水門・樋門ゲート設計要領(案) (平成 13 年 12 月発行・第 1 刷用) 正誤表

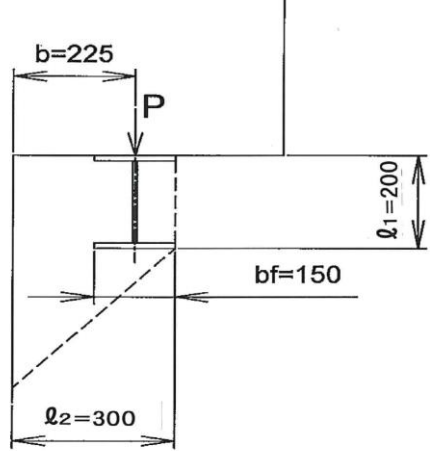
359	2行目		$\sigma_c = \frac{M}{Z_2} = \frac{30.047 \times 10^6}{2463.3 \times 10^3}$ $= 12(\text{N/mm}^2) < \sigma_a = 88(\text{N/mm}^2)$	$\sigma_c = \frac{M}{Z_2} = \frac{27.396 \times 10^6}{2463.3 \times 10^3}$ $= 11(\text{N/mm}^2) < \sigma_a = 120(\text{N/mm}^2)$	H30.5
389		図 4.3	 <p>図4.3 コンクリートのせん断強度模式図</p>	<p>(現行図の天地を逆にする)</p>  <p>図4.3 コンクリートのせん断強度模式図</p>	H24.4
